3 villa's aan de Hollandsche IJssel te Gouda

analyse reductie windvang Haastrechtse Molen

Opdrachtgever: Spatia architecten; ir. H. Middelkoop

Projectnr.1306.01
3 april 2014

Figuur 7 Afronding achtergevel

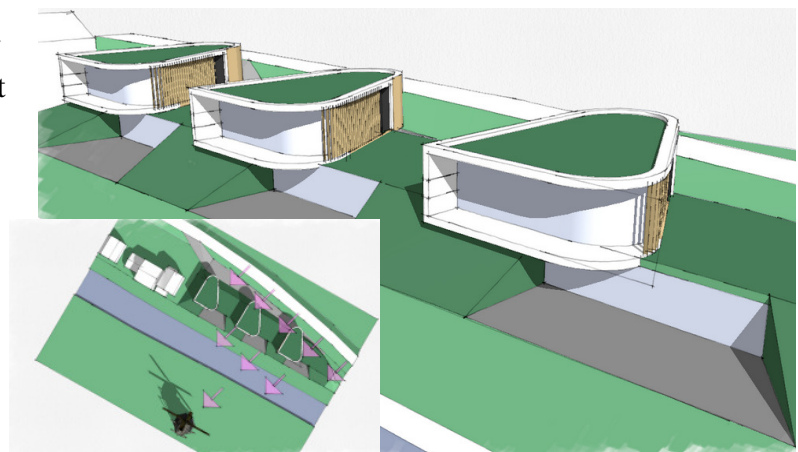
De verbetering van de aanstroming uit noord, vooral de ruimte tussen de bestaande hoge woning direct west van de Stubbe loods en de eerste nieuwe woning, gaat ten koste van een extra obstakel in noordoostelijke richting in de sector 60 gr. De oostelijke gevel van de oostelijke woning wordt onder ruim 45 gr. aangestroomd. waardoor voor de bovenbouw van deze woning tot aan het punt waar de wind onder de overbouw door kan een geprojecteerde oppervlakte loodrecht op de aanstromingsrichting ontstaat van ca. $13 \times 3,1 = 40 \text{ m}^2$ (bovenbouw) + ca. $17 \times 2,9 = 49 \text{ m}^2$ (onderbouw), totaal ca. 89 m², terwijl er in de bestaande situatie hier geen obstakel is.

Daarop zijn nog reducties mogelijk door het aërodynamisch open uitvoeren van de eindgarage, denk aan strekmetaal of dergelijk, en het geheel of gedeeltelijk halfopen uitvoeren van de terrasbeëindiging aan de trapzijde. Daarmee kan de obstructie door de aërodynamische oppervlakte voor wind uit noordoost worden gereduceerd met ca. 24 m² (eindgarage), respectievelijk ca. 6 m².

Door de achterzijde van de gevel af te ronden en de garage half-open uit te voeren ontstaat een significante reductie van de obstructie.

De laatste voorstellen om de scherpe hoek aan de achtergevel af te ronden, zie figuur 7, vormen een verder beperking van de aanmaak van turbulentie. Voor de molen is het effect van de afronding aan de achterzijde van de oostelijke woning zowel relevant in het beperken de effectieve obstructie als in het beperken van de turbulentie uit die richting.

Geadviseerd wordt de oostgarage en de oostelijke balkonbegrenzings half-open uit te voeren en of de scherpe hoeken in de gevels af te ronden zoals voorgesteld in de tekening van de architect in figuur 7.
